VYSVĚTLENÍ ZADÁVACÍ DOKUMENTACE Č. 8

Název veřejné zakázky:	Výstavba sportovní haly Velké Meziříčí
Identifikační údaje o zadavateli	
Název:	Město Velké Meziříčí
Sídlo:	Radnická 29/1, 594 13 Velké Meziříčí
IČO:	255 33 843
Veřejná zakázka podle předmětu:	Veřejná zakázka na stavební práce
Forma zadávacího řízení:	Otevřené řízení
Limit veřejné zakázky:	Nadlimitní

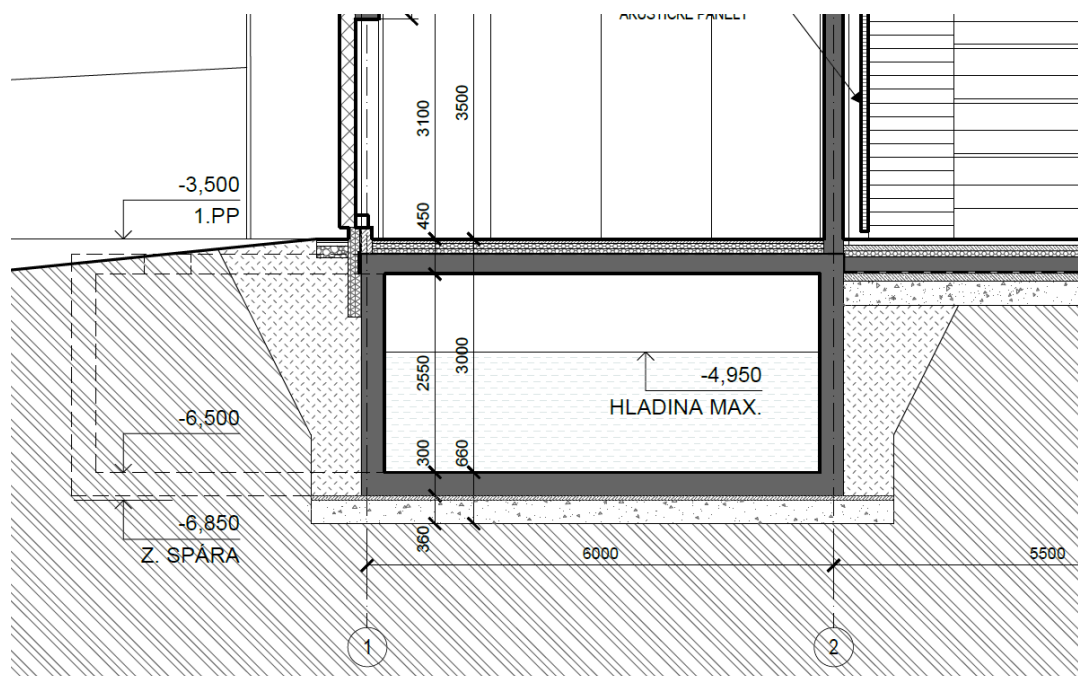
Ve standardu technického vybavení je zmínka o doskočišti a snížení ŽB desky v rozsahu doskočiště. O kolik má být sníženo? Zároveň se pod touto skladbou bude nacházet i jímka. Skladba doskočiště – kryt s únosností vozu pro sanitky + předpoklad JEMNÝ KŘEMIČITÝ PÍSEK 250-400mm + ŽB deska.

Již nyní se není možné vejít do skladby podlahy.

Prosíme o dopřesnění požadavku na doskočiště, která je v kolizi s ŽB jímkou!

Požadavek na doskočiště byl vznesen po odevzdání dokumentace pro společné povolení. Vzhledem k výše uvedenému nebylo možné zpracovat žádné detaily ani patřičné řezy. Uvedený řez je veden mimo doskočiště prostorem skladu. V případě umístění doskočiště by bylo nutné snížit horní desku nádrže, a tedy posunout rozhraní mezi retenční nádrží a akumulací nádrží tak, aby velikost retenční nádrže byla dodržena. Velikost akumulací

nádrže není normově nijak stanovena, je to jen zadavatele a je tedy možné ji upravit a výkres v rámci projektové dokumentace pro provedení stavby dopracovat. Zadavatel zároveň upravuje požadavek na nosnost zákrytu doskočiště na vůz záchranné služby. Zakrytí doskočiště bude navrženo tak, aby mělo únosnost 500 kg a zároveň, aby bylo snadno oddělatelné lidskou silou.
